商品仕様変更のお知らせ

この度、電磁弁ユニットの仕様を変更致しました。変更点の概要は下記をご参照下さい。

継ぎ手接続部：拡大

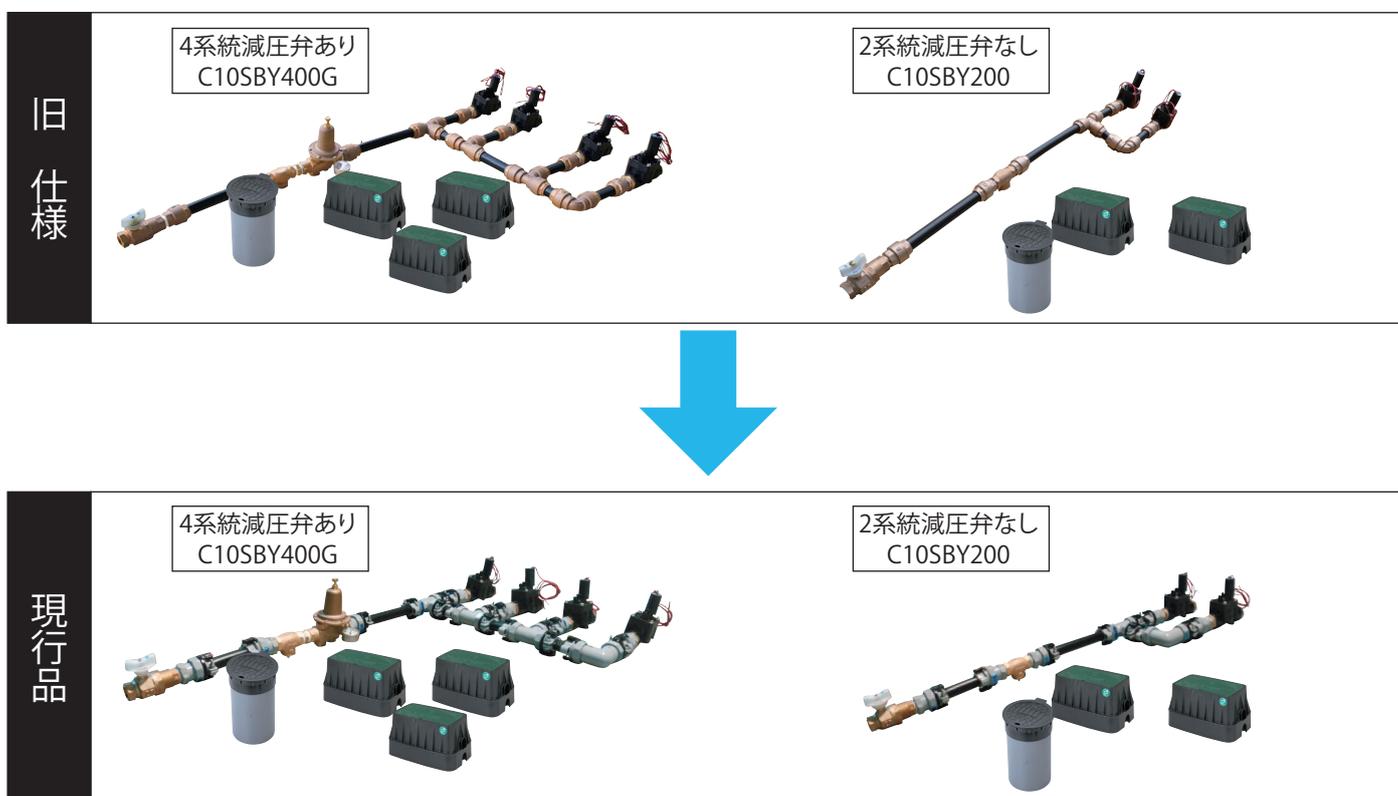
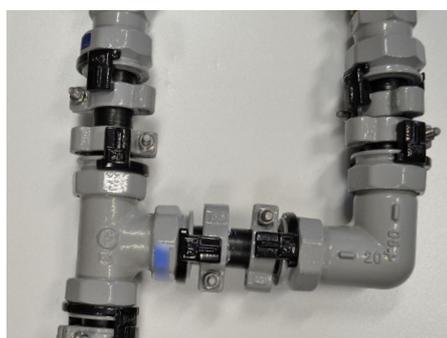
- ・ウォーターハンマー等の急な水圧変化に対応する継手へ仕様変更しました。
- ・ポリエチレンパイプ接続継ぎ手の形状と材質を変更しています。
- ・仕様、価格、付属の各ボックスは従来通りです。
- ・順次切り替え出荷しています。

※画像掲載は一部ですが、電磁弁ユニット全商品が変更の対象になります。
